福島第一原子力発電所 特定原子力施設に係る実施計画 変更認可申請書の
一部補正について

1号機及び2号機非常用ガス処理系配管の一部撤去について、審査の進捗を踏まえ、下記の通り補正を行う。

添付資料－11 福島第一原子力発電所1号機及び2号機非常用ガス処理系配管の一部撤去について

福島第一原子力発電所 1 号機及び 2 号機非常用ガス処理系配管の一部撤去について

図 1 SGTS 配管撤去範囲

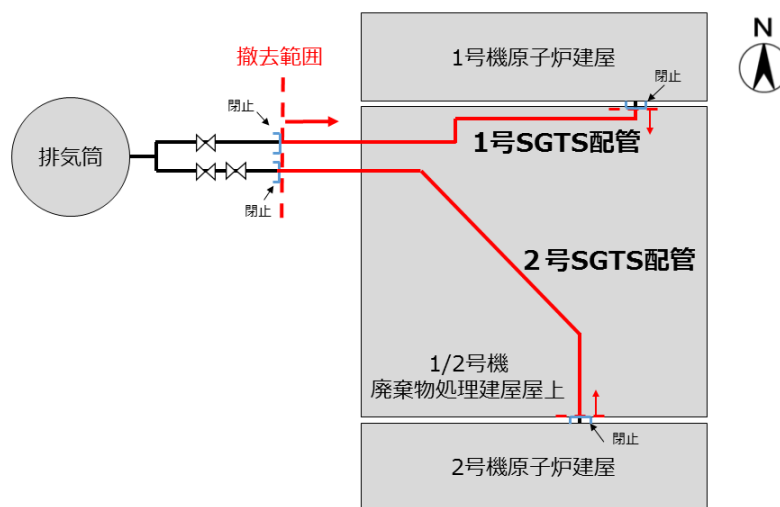
- ・SGTS配管撤去範囲について記載の拡充及び適正化
- ・計画工程の変更
- ・配管の撤去方法について記載の拡充及び適正化
- ・撤去作業に伴う放射性物質の飛散抑制対策について記載の拡充
- ・撤去作業に伴う放射性物質の環境影響について記載の適正化

1 号機及び 2 号機 SGTS 配管は各原子炉建屋からそれぞれ屋外に敷設されており，1 号機 SGTS 配管及び 2 号機 SGTS 配管は排気筒付近で合流し，排気筒に接続している。本計画では，図に示す各原子炉建屋出口から 1/2 号機合流箇所手前までの配管を撤去する。
